ОАО «РЖД»

**ДЕПАРТАМЕНТ  
АВТОМАТИКИ И ТЕЛЕМЕХАНИКИ**

21.05.10 № ЦШТех-18/кб-56

С целью оценки эффективности устройств защиты аппаратура в релейных шкафах автоблокировки и переездной сигнализации от грозовых перенапряжений со стороны цепей продольного электроснабжения обязываю:

Рисунок 1а

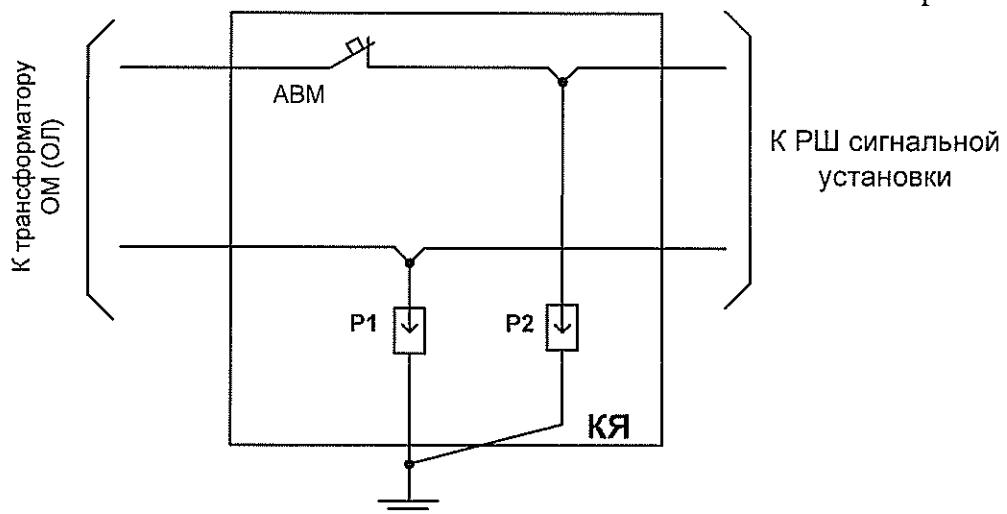
1. Схема включения разрядников в кабельном ящике КЯ-10 (рис. 1а).

1.1 В кабельном ящике могут быть установлены следующие типы разрядников: РКН-600, РКВН-250, РНВШ-250, УЗП1РУ-1000.

1.2 Разрядники установить на контактную колодку. Соединение разрядников с заземленным корпусом КЯ-10 выполнять одножильным медным проводом сечением не менее  $2,5 \text{ мм}^2$  минимальной длины.

1.3 Разрядники в цепях основного и резервного питания релейного шкафа снять, монтаж сохранить. Выравниватели оставить в релейном шкафу.

Рисунок 1б

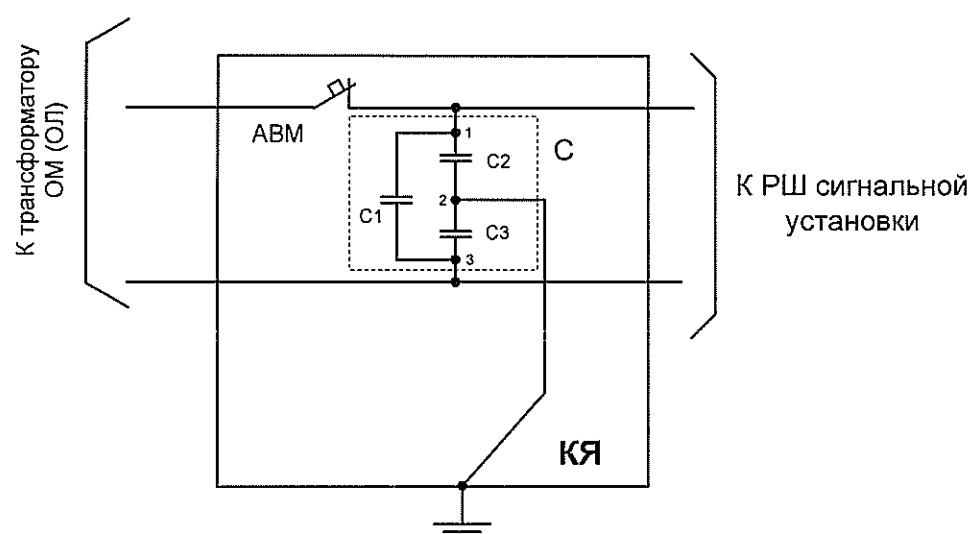
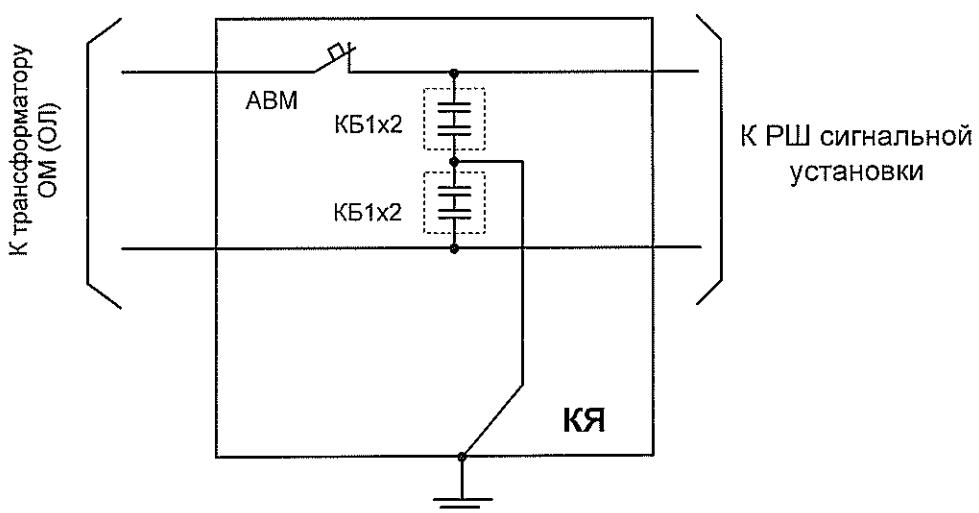
2. Схема включения помехоподавляющих конденсаторов в кабельном ящике КЯ-10 (рис. 1б, 1в).

2.1 В кабельном ящике могут быть установлены конденсаторные блоки КБ-1х2 (состоит из двух конденсаторов МБГЧ-1-1000В-1мкФ, КГБ-МН-2В-1000 В-1 мкФ). Допускается вместо КБ-1х2 использовать следующие типы конденсаторов: К75-85 (2,5 кВ); К75-15 (3 кВ).

2.2 Конденсаторы устанавливать вертикально на дно кабельного ящика и закреплять при помощи хомутов с элементами изоляции. Сопротивление изоляции между корпусом конденсатора и кабельного ящика должно быть не менее 20 Мом. Конденсаторы блока КБ-1х2 соединить последовательно.

2.3 Разрядники в цепях основного и резервного питания релейного шкафа сохранить.
